Meylan, le 25 juin 2019

URGENT - ACTION DE SECURITE
A l'attention des Biologi	stes-Responsables, des Directeurs des Etablissements de Santé
et des Correspondants lo	ocaux de Réactovigilance
Dossier réf. Roche :	SBN-RMD-2019-001
Systèmes concernés :	cobas 6800 et 8800

<u>Image 1</u>: Module de traitement (vue de l'arrière de l'instrument)

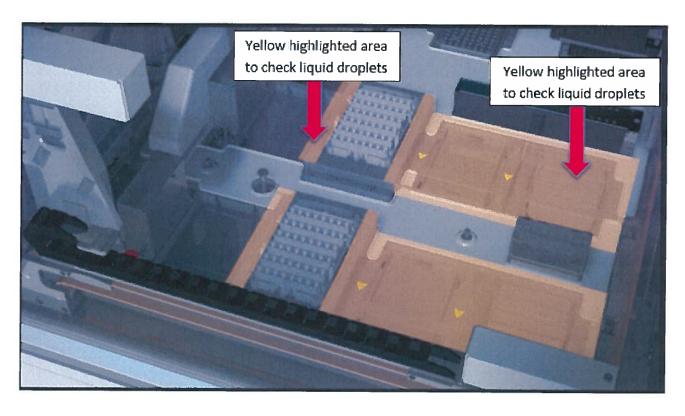
Nous avons reçu plusieurs plaintes concernant les têtes de transfert et de traitement sur les systèmes cobas° 6800/8800. Les systèmes étaient en échec lors du processus de vérification de l'étanchéité de la tête de transfert et de traitement, et il y avait des traces de fuites sur le module de traitement, la station de chauffage et la station de séparation (voir les sections en jaune sur l'image 1 en dessous). Toutes les têtes de transfert et de traitement concernées avaient été utilisées pendant plus de 2700 cycles.

Les têtes de transfert et de traitement incriminées, y compris les joints toriques et les disques d'arrêt (pièces de rechange) des canaux de pipetage, ont été renvoyées à Roche pour investigation. Les essais effectués avec les pièces retournées ont reproduit les fuites et les situations d'échecs de vérification de l'étanchéité de la tête de transfert et de traitement.

Les joints toriques affectés présentaient des signes de rétrécissement par rapport aux spécifications fabricant. Les problèmes pouvaient être reproduits avec les joints toriques affectés lorsqu'ils étaient placés sur une nouvelle tête de transfert et de traitement.

Nos ingénieurs de maintenance vont programmer les visites pour effectuer le remplacement des joints toriques et des disques d'arrêt. La documentation relative à la maintenance préventive sera également mise à jour.

Vous devez continuer à exécuter la procédure de nettoyage de maintenance périodique hebdomadaire décrite dans le manuel de l'utilisateur. Si vous constatez la présence de gouttelettes sur le plateau de l'instrument au cours de la maintenance périodique, contactez immédiatement votre service après-vente Roche.
